Hér með sendist útskrift úr gerðabók skipulags- og samgönguráðs frá 22. ágúst 2018 varðandi eftirfarandi mál.

Ármúli 7

Ármúli 7. 108 RVK **Bréf með erindi vegna breytingar á deiliskipulagi lóðar.**

Varðar: Ármúli 7, (fsp) breyting á deiliskipulagi

Tillaga að breytingu á deiliskipulagi vegna Ármúla 7. mkv. 1:500

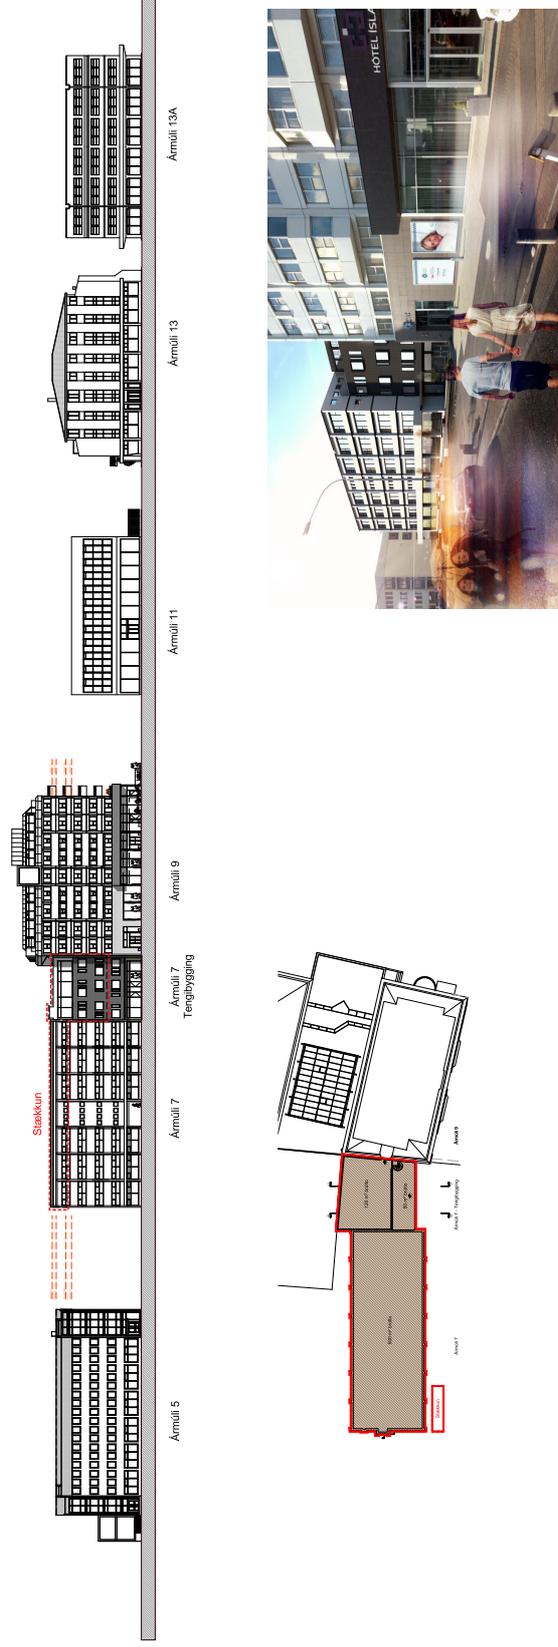
Synjað með vísan til umsagnar skipulagsfulltrúa dags. 20. ágúst 2018.

Umsókn maí 2018

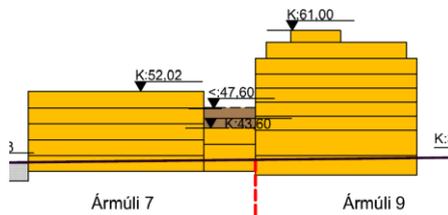
Umsóknin: Umsóknin er í öllum megin atriðum eins og fyrirspurnin síðan í janúar 2018. Helstu atriði sem hafa breyst er að byggingarmang hefur aukist og hlið tengibyggingar hefur verið dregin inn frá götu.

Niðurstaða: Þar sem tillagan er lítið breytt frá fyrirspurninni í janúar er fyrri niðurstaða áréttuð þ.e.a.s.:
